規格變更通知

SLC40 系列組合式指示燈之 1 窗型

茲因 SLC40 系列組合式指示燈之 1 窗型的部分規格有所變更，特此通知。

【SLC40N-0101-**的 F 窗型】

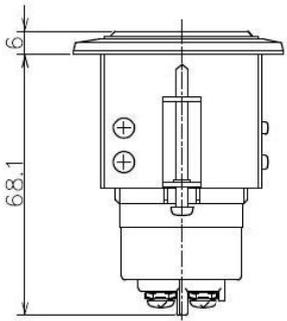
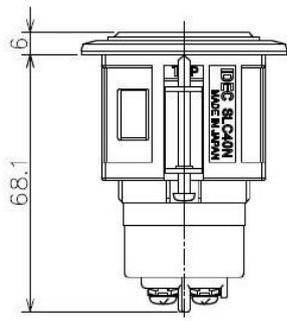
零件由現行的外側黑色、內側白色塗裝的樹脂製一體型(型號:SLC-4B1-B)，

變更為黑色樹脂製零件(框體。型號:SLC-4F0101B)以及白色樹脂零件(燈箱。型號:SLC-4B)的組合型。

製品外觀	拆下燈罩部、LED 後的狀態	外型圖(以 DD 型為例)
變更前		一體型零件:SLC-4B1-B  內側白色塗裝 (一體型)	
變更後		黑色框體 (SLC-4F0101B)  白色燈箱 (SLC-4B)

※產品規格、外型尺寸、開孔尺寸、安裝方法、型號及價格均無變更。
